INFORME Y APROBACIÓN DE LA MODIFICACIÓN DEL CONTRATO Nº 208/2019 “OBRAS DE TRATAMIENTO DE AFINO Y MEJORAS DE LA ETAP DE GRIÑÓN”

MODIFICACIÓN Nº 6. UNIDADES DE OBRA PN028 A PN030

INFORME DE MODIFICACIÓN Nº6 DEL CONTRATO DE OBRA

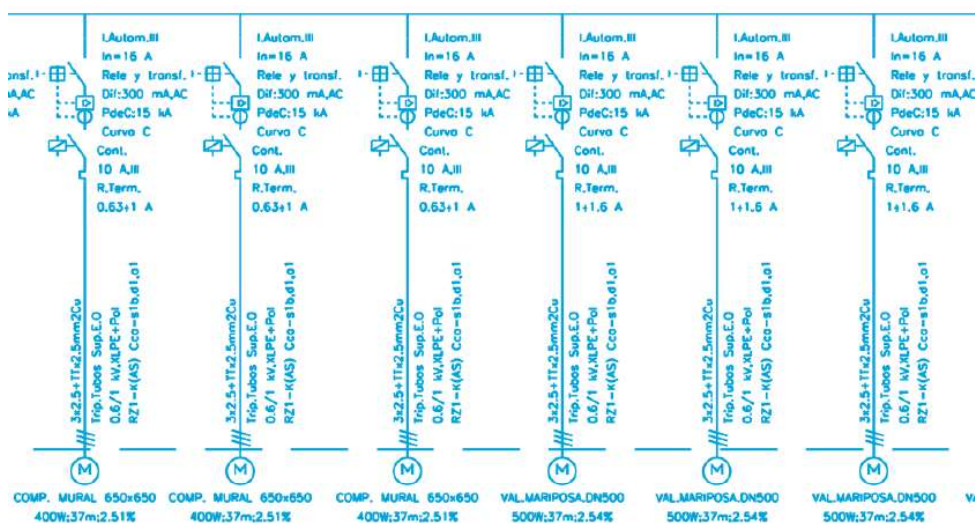
Según se recoge en el informe de la Asistencia Técnica incluido en el Anexo IV, es necesario cambiar la tipología de los actuadores de las válvulas y compuertas motorizadas de la obra debido a una indefinición entre diversas partes del proyecto.

Por un lado, en presupuesto y en especificación técnica aparecen indicados actuadores convencionales. Por ejemplo a continuación se muestra un extracto de la especificación técnica de compuertas:

Pero estos actuadores obligan a efectuar su maniobra de activación y su cambio de sentido en cada uno de los cubículos que los alimentan en el centro de control de motores (CCM) obligando a la existencia de inversor de giro (doble contactor) en ellos. Sin embargo, esta no es la configuración que aparece en los esquemas unifilares de proyecto de los cuales se muestra a continuación un extracto:

Ante esta indefinición se determina que la incorporación de dichos inversores de giro en CCM supondría un incremento inasumible por el espacio que ocuparían los cubículos dobles asociados a esta actuación, además de su también incremento económico. Se recuerda que ya en la modificación nº 2 se indicaba que el edificio de bombeo ya tuvo que ampliarse por espacio insuficiente para el propio CCM3.

Por tanto, y coordinado con el Área de Tecnologías Industriales, se decide que es necesario incorporar “actuadores inteligentes” lo cual supone que hay que abonar un suplemento puesto que son más caros dado su mayor complejidad aunque permiten mantener la configuración de CCMs sin cambios a este respecto.

Imagen n°3: Esquemas unifilares de compuertas y válvulas.

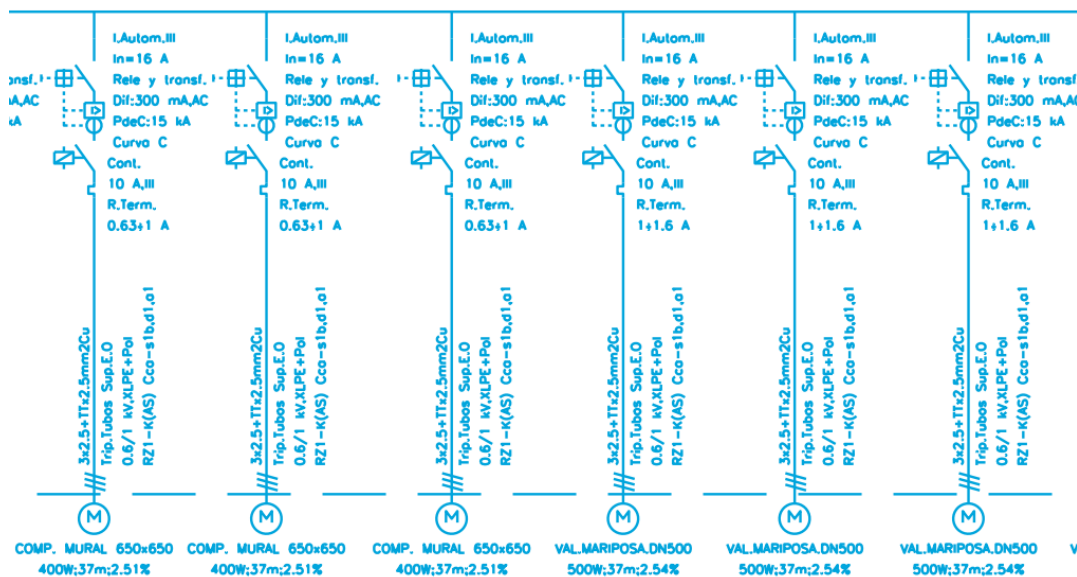
Pero luego en los esquemas eléctricos de CCM no aparece el necesario inversor de giro en dicho CCM. Sino que aparece una alimentación directa que se corresponde con “actuadores inteligentes” con comunicaciones.

Ante esta contradicción se determina que la incorporación de dichos inversores de giro en CCM supondría un incremento inasumible por el espacio que ocuparían los cubículos dobles asociados a esta actuación, además de su también incremento económico. Se recuerda que ya en la modificación n° 2 se indicaba que el edificio de bombeo ya tuvo que ampliarse por espacio insuficiente para el propio CCM3.

Por tanto, y coordinado igualmente con el Área de Tecnologías Industriales, se decide que es necesario incorporar “actuadores inteligentes” lo cual supone que hay que abonar un suplemento puesto que son más caros dado su mayor complejidad.
